תאריך: 10/01/2025

חוות דעת הנדסית בבנייה חדשה

רשימת מממצאים (79)

**1. דלתות פנים מעץ**

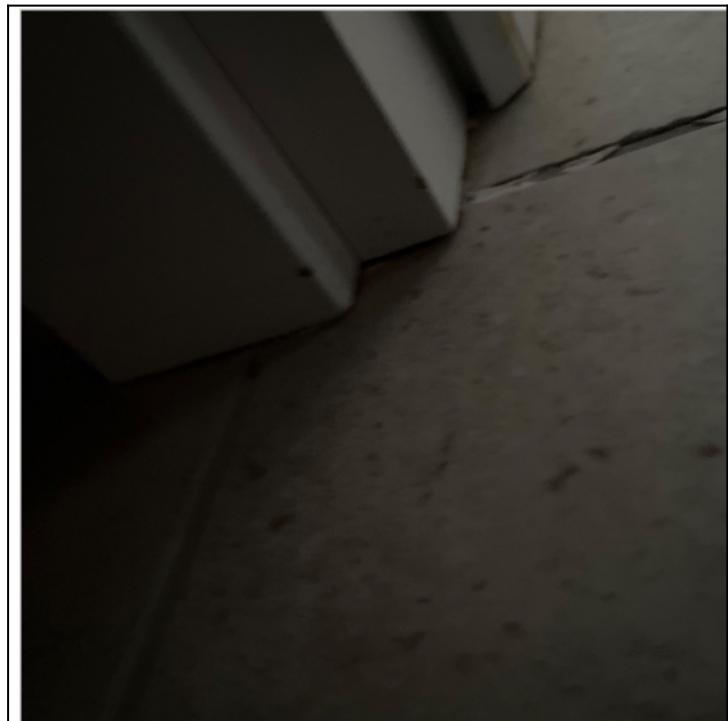
1.1 ממציא לא בוצע איטום גמיש בהיקף מלבן הדלתות חדרים רטובים בדגש על מרוחך רצפה ופרופיל הדלת

הערה באופן גורף בכל דלתות פנים של החדרים הרטובים (שירותים / מקלחות)

המלצה יש לנוקוט את ההיקף ולמרוח חומר איטום גמיש ע"פ תקן 1555.3

1.2 ממצא

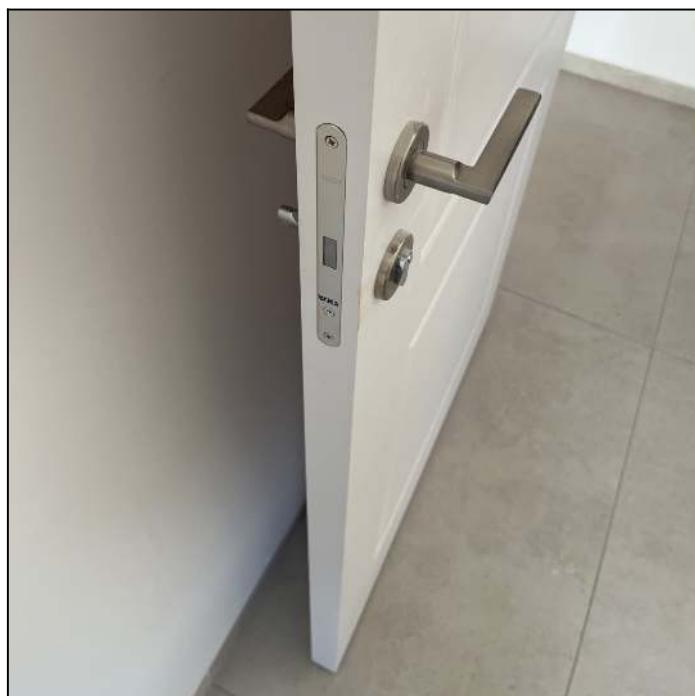
נדרש לתקן מנגנון הנעילה ובכידת הצורק להחליף באלמנט תקין

**2.3 ממצא**

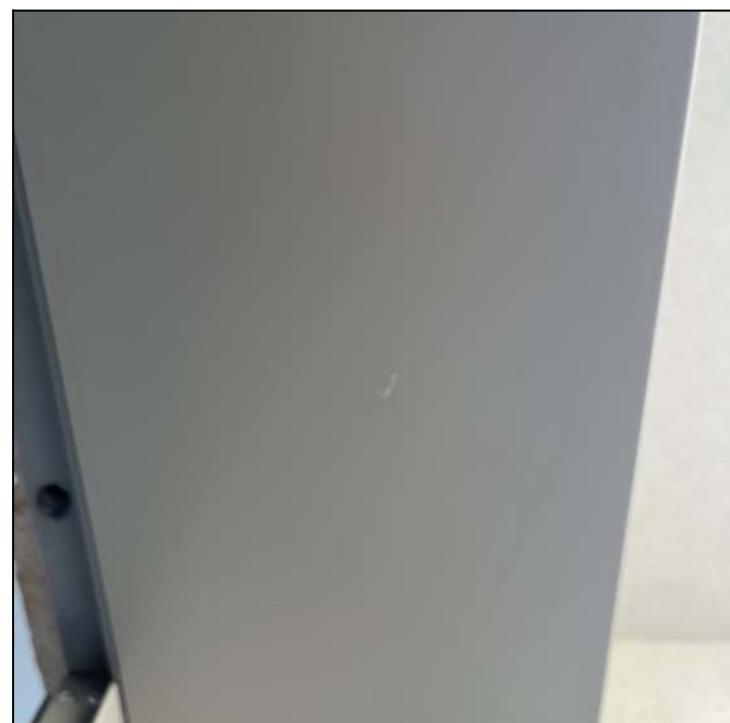
יש לתקן את הפגמים על ידי שיווק יסודו, ביצוע מפרק פחחים במידת הצורך ולהחדש צבעה עם צבע יסוד מתאים וצבע גמר עד לגימור חלק ואסתטי במידת הצורך להחליף

4.6 מקום

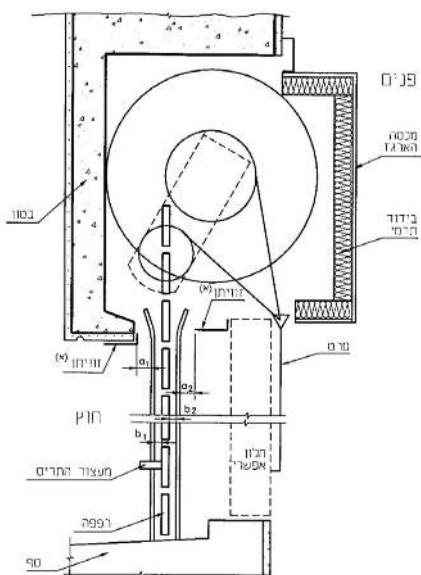
נמצא מרוח גדול מהמותר בתקן (10 מ"מ על פי תקן ישראלי) בין ארגז התריס למסילה החיצונית
(נמצא מעל 27 ס"מ)

יש לסגור עם פרופיל דוויתן להקטנת הרוח

4.7 ממצא

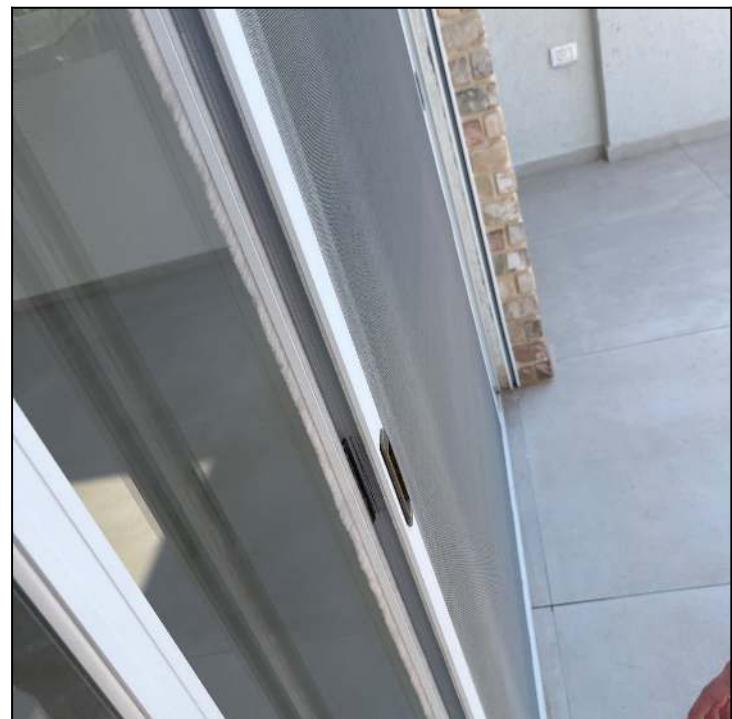
יש לנוקות את המסילה לתקוף מיטבי ובמידת הצורך להחלין

5.1 ממצא

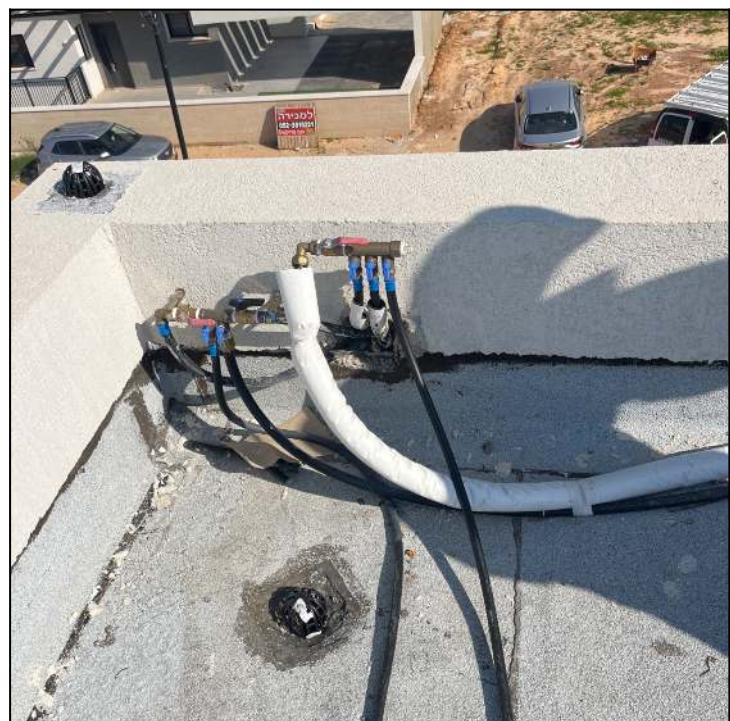
נמצא שבירת המעקה לטובה חנוכה ללא כיסוי האзор באטימה מוחלטת דבר היכול להביא לחדרת מים
למבנה

המלצה יש לבצע גגון מגולוון המתאים למצב זה ולבצע איטום גמיש מסביב

5.2 ממצא

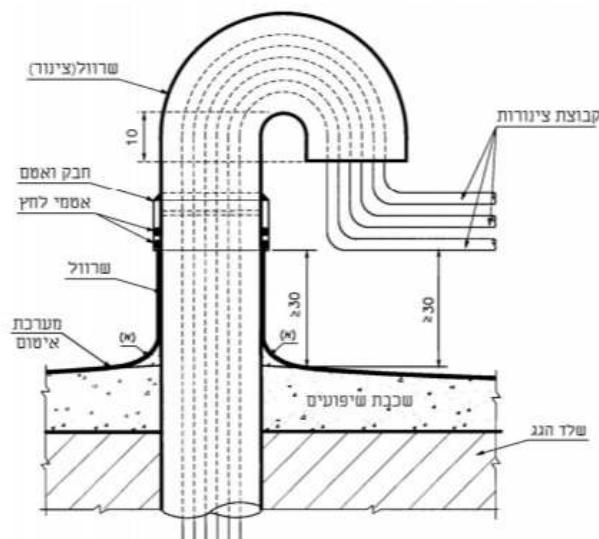
חסר מקל סבא - צנרת חודרת דרך רצפת הגג מבוצעת בצורה לא תקינה ויכולת לגרום לחדרת מים
למבנה.

יש לבצע פרט צנרת חודרת דרך רצפת הגג על פי דרישות התקן (עפ"י שרטוט מצורף)

5.3 ממצא

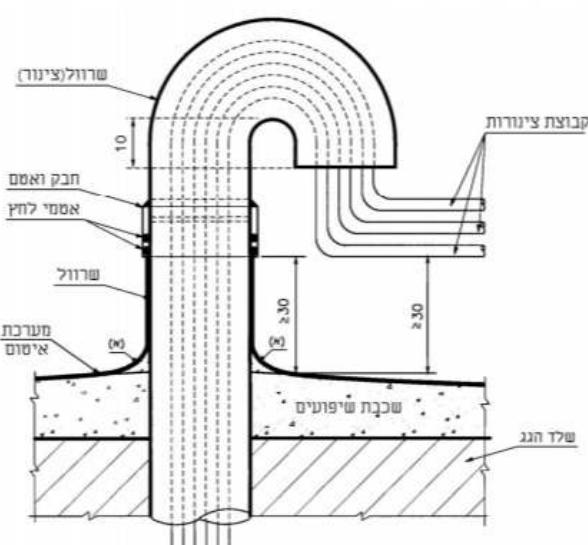
צנרת חודרת דרך רצפת הגג מבוצעת בצורה לא תקינה ויכולת לגרום לחדרת מים לבנייה

הערה יש לבצע ורעה שעולה על הקוביה לאוותם מושלם ולבצע צווארן (שרול) סביב הצנרת החודרת.

הממצא יש לבצע פרט צנרת חודרת דרך רצפת הגג על פי דרישות התקן (עפ"יشرطוט מצורף)

5.8 ממצא

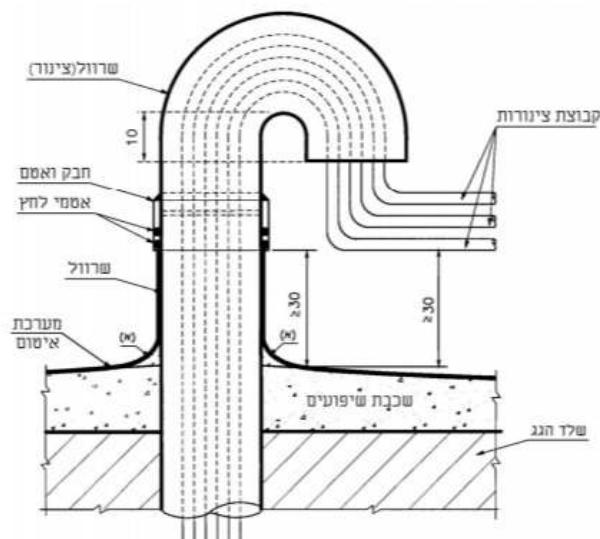
ממצא	מקום	גג
הערה	ממצא	מקל סבא לא בוצע באופן תקון יש לעגל כמקובל
הממצא	ממצא	יש לבצע פרט צנרת חודרת דרך רצפת הגג על פי דרישות התקן (עפ"י שרטוט מצורף)
		[תקן 1752 חלק 3.2.5]

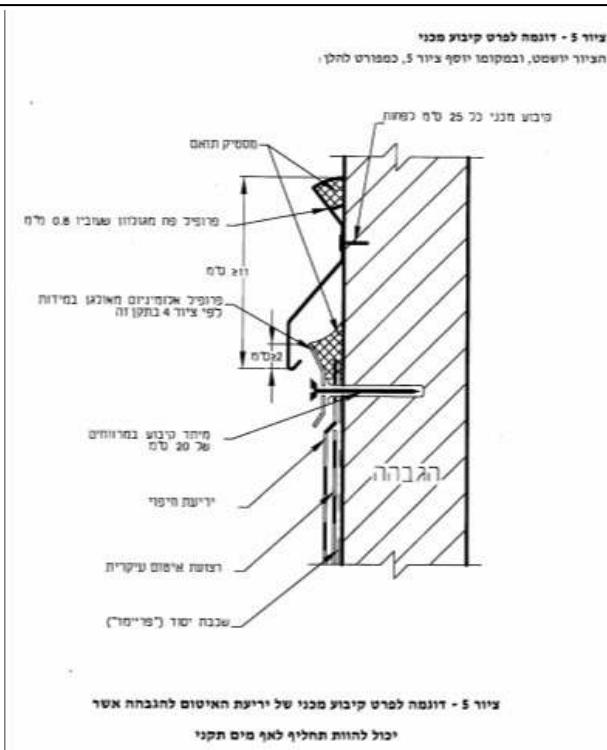
תקן	המלצתה	הערה	מיקום	גג	5.10 ממצאים
[תקן 1752 חלק 1 סעיף 3.2.1]	במקומות בהם אין אף מים מבطن וمبرכעים אף מים מאלמנט מכני יש להתקן פרופיל פח וקיובע מכני בקצה הירעה על פי דרישות התקן לאטימות חדירת מים למבנה	יש לבצע אף מים ע"פ תקן	הערות	מיקום	גג
		במקרים שבהם אין אף מים מבطن וمبرכעים אף מים מאלמנט מכני יש להתקן פרופיל פח וקיובע מכני בקצה הירעה על פי דרישות התקן לאטימות חדירת מים למבנה	הערות	מיקום	גג
		פגום/לא תקין	ממצאים	ממצאים	אף מים - במערכת איטום מסוג ירידות ביוטומניות נמצא שביצוע האף מים מסוג קיבוע מכני נמצא

6.1 ממצא	לא בוצע אף מים בקיר הנמשך מעל פניהם
מקום	גג
הממצא	יש לחרוץ אף מים ע"פ התקן כדי למנוע נזילות מי גשמים על מערכת הטיה
תקן	[תקן 1752 חלק 1 סעיף 1]. "בכל הגבהה יתוכנן אף מים- צנרת אף המים תמנع זרימת המים אל הקצה העליון ותמנע חדירת מים אל המבנה".

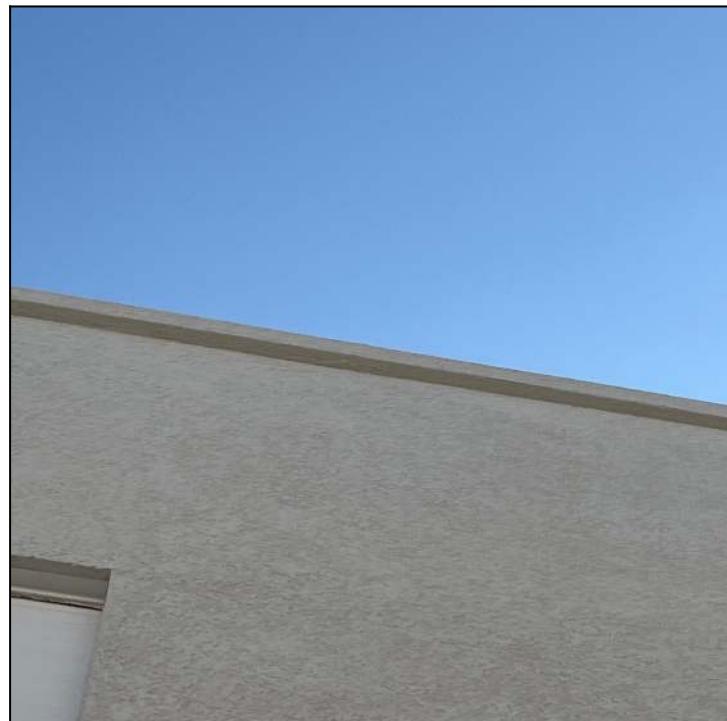
אף מים חסר

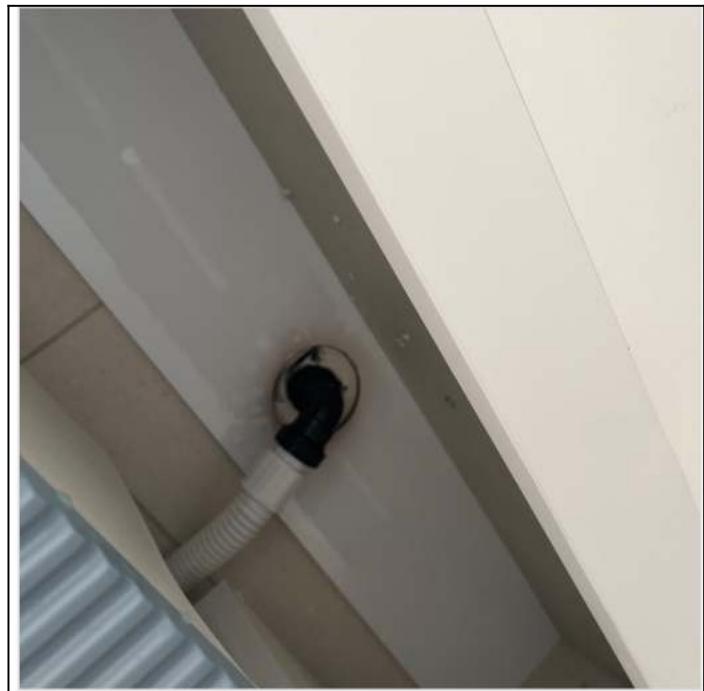
1.1 ממציא בוצע סיפון לכיר בעזרת צנרת שרשמי אשר מהוות חומר אינו תיקני לשימוש בסיפון
מקום כל הבית
הערה הצינור השרשמי מופיע באופן גורף בכל כיר בבית.
המלצת צינור ניקוז שרשמי אינו מאושר אלא אם כן יוכח כי הצינור עומד בתקני יצור שמצורים בתקן 1205.1. בנסיבות הנדרשת אצין כי היום לא קיים צינור שרשמי שעומד בדרישות הייצור המצורים בתקנים הנ"ל. צינור שרשמי מפאת צורתו יאגור פסולת חידקים וכיוצ"ב ועל כן אינו מאושר ונדרשת החלפתו.
תקן [תקן 1205 חלק 2 סעיף 2.2.1]

7.6 ממצאים

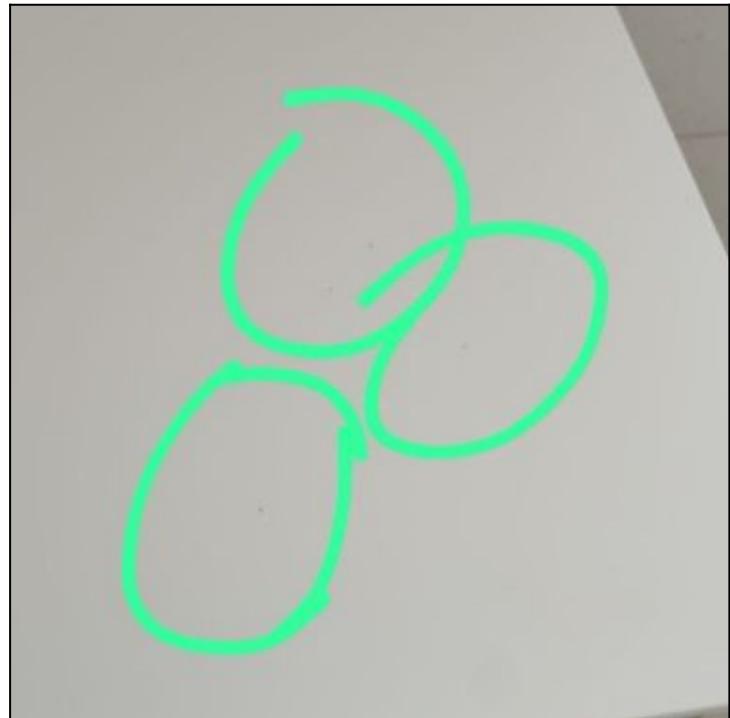
מקום מקלחת כללית (קומה 1)

הממצא יש לנוקות / לתקן עם חומר בעל אותו גוון

8.3 מקום

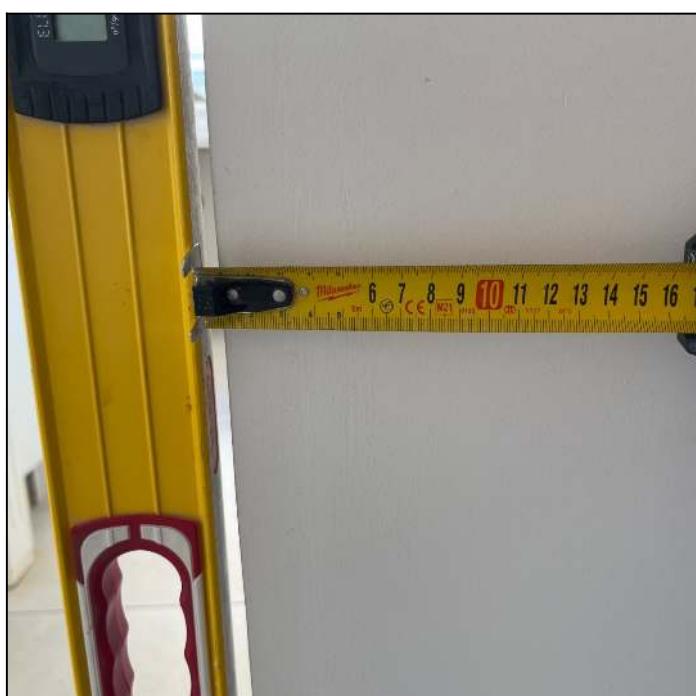
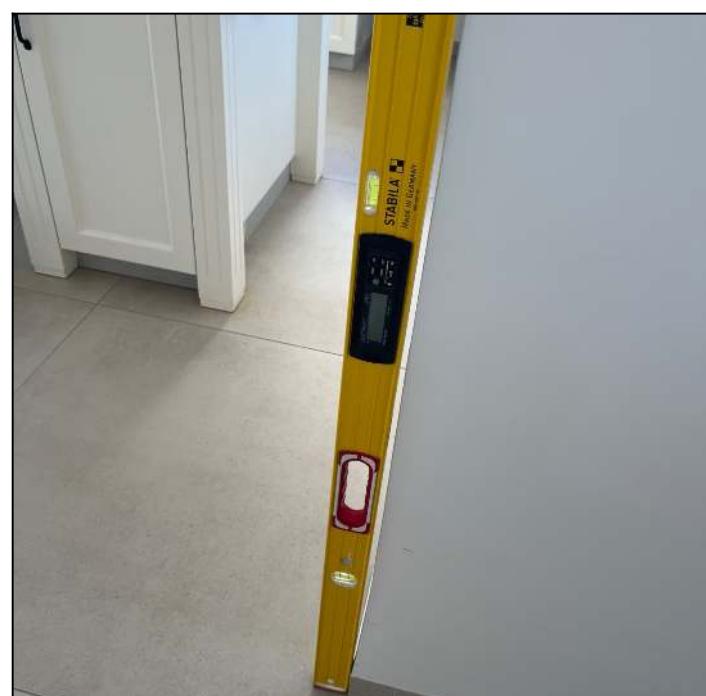
נמצאו גבושים / גליות מקומיות בטיח פנים בקירות.
לאחר בדיקה ע"פ הנחיות התקן נמצא כי הסטיה הקיימת גדולה מהսטיה המותרת קרי:
בפלס של 30 ס"מ הסטיה גדולה מ4 מ"מ
או
בפלס של 1 מ' הסטיה גדולה מ5 מ"מ

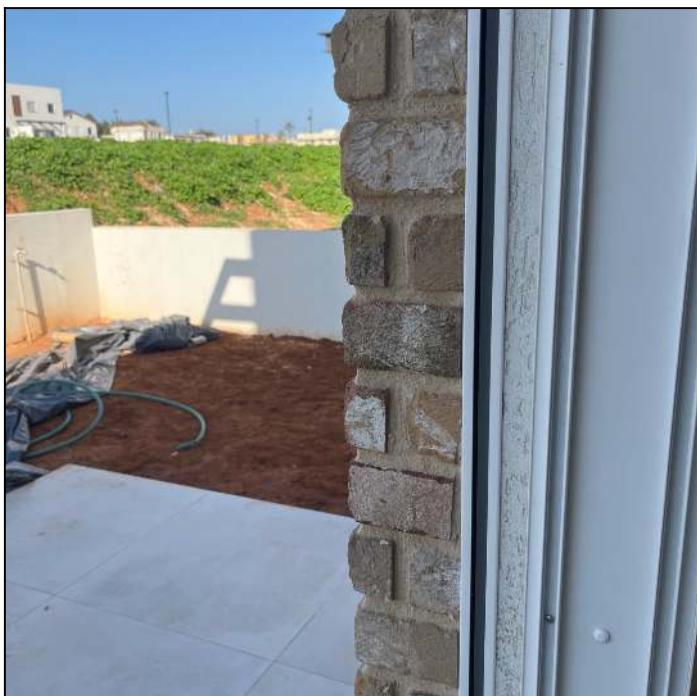
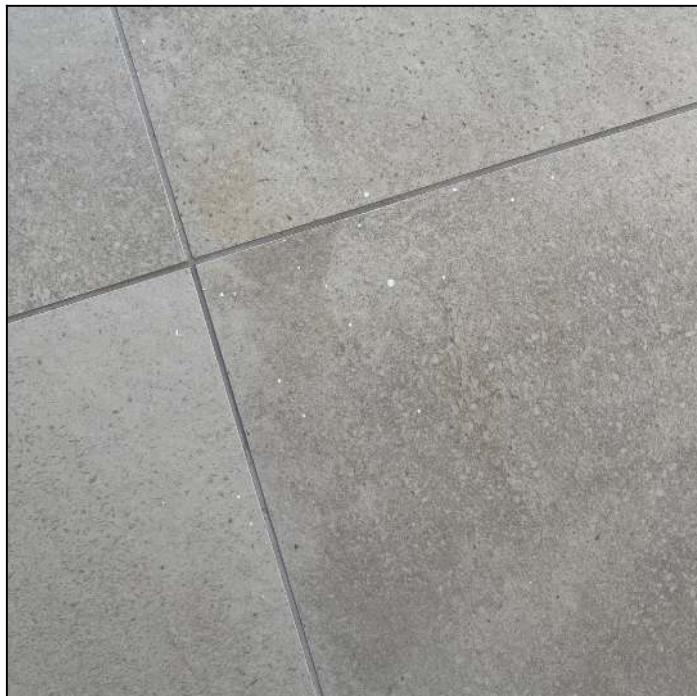
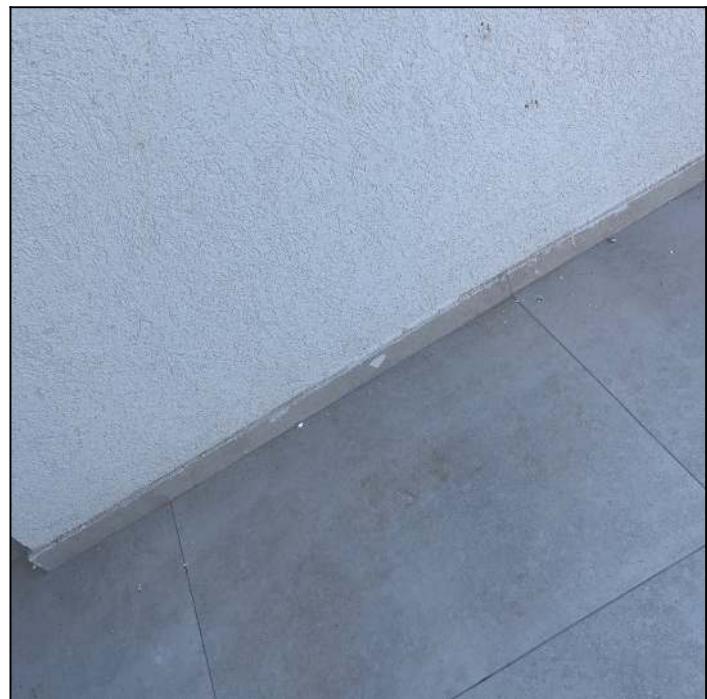
יש לנוקות שאריות של טיח וצבע

**8.8 ממצא**

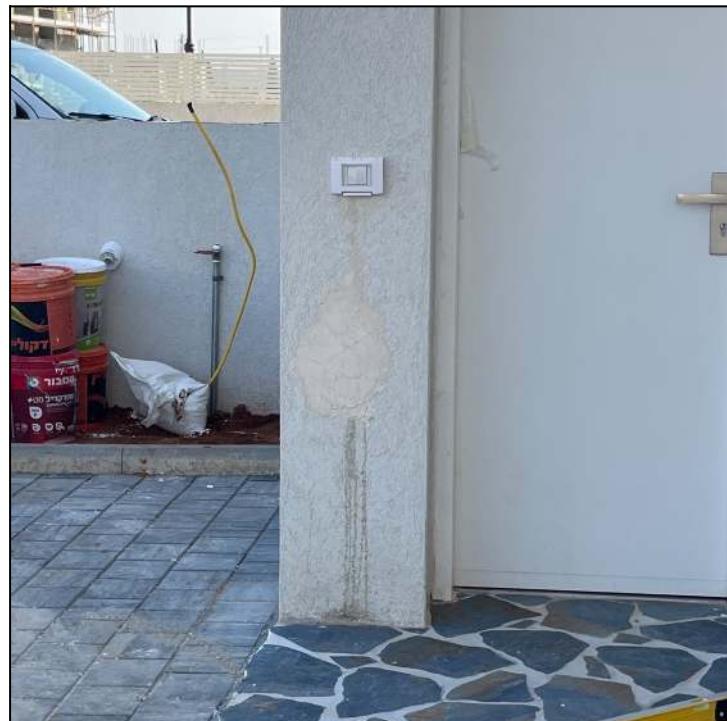
מיקום	מחסן	תיקוני טיח וצבע כללי בכל רחבי הנכס
המלצה	נדרש לתקן באופן נקודתי על ידי ניקוי פני השטח, חורום/סדקום/שירותות וכיוצא ב יש לשפטם באמצעות שפכטל עד ליישור פני המשטח, שיפוף, ניקוי חזרה, וצביעת חזורת 2 שכבות(אין מתחילה לצבע מחדש בטорм יבוש השכבה שקדמה לה).	בעת הצביעת יש להקפיד על הגנת הסביבה מפני ליכלור באמצעות נילון/נייר או חומר אחר מתאים. בגמר הצביעת ככל ויישנם כתמי צבע בריצפות יש להסירם. גוון שכבת הצבע יהיה זהה לקים.
תקן	תקן 1920 חלק 2 משנת 2002 סעיף 6.2 [מפעמ"כ 216 סעיף 10] "בדיקה טיב הצביעת - בדיקה חזותית ציפוי הצבע יהיה אחיד, ללא הבדלי גוון וברק, ולא פגמים המקלקלים את מראה הצייפוי". [תקן 1922.1 בשנת 2000] הדן במערכת צבע בבניינים מפנה לתקן 1922.2 [תקן 1922.2 בשנת 2000] התקן מחדר את אופן הבדיקה, יש לבדוק במרקח חצי מטר מהמשטח הנבדק, ממוקח זה לא יראו פגמים.	תקן 1920 חלק 2 משנת 2002 סעיף 6.2

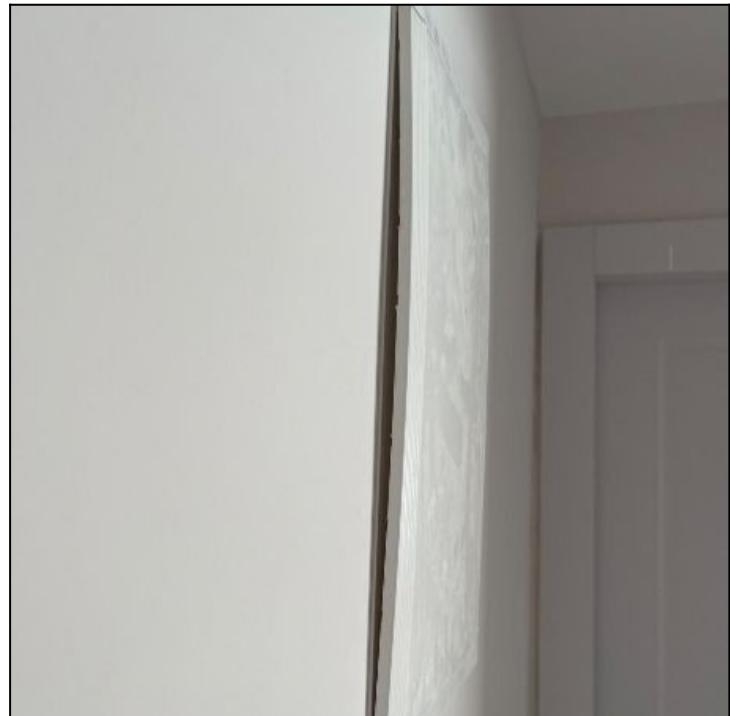
יש לכוון או לפרק את הארוןות ולבצע התקינה בצורה שתאפשר סגירה חלקה.

16.1 ממצא

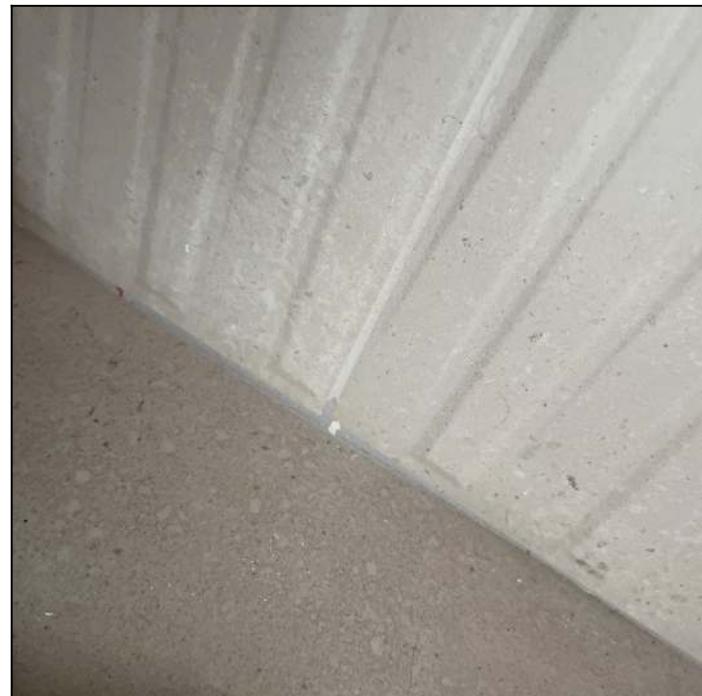
יש להרחץ את החומר הקשייך - לייצור מיشك ברוחב 6 מ"מ לפחות ומלא בחומר גמיש (אלסטומרי)
הממצא כדוגמת סיקה או שו"ע

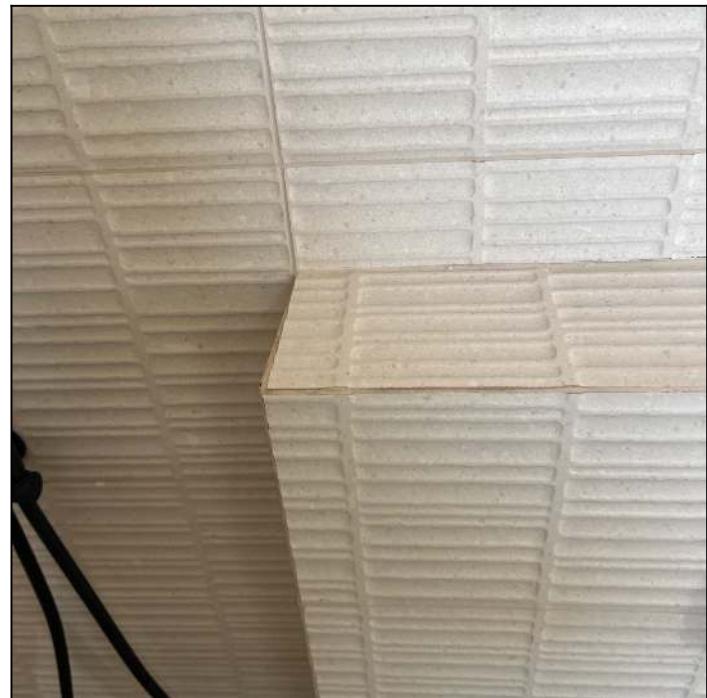
הוספה איטום גמיש בכל הדלתות בתחתית
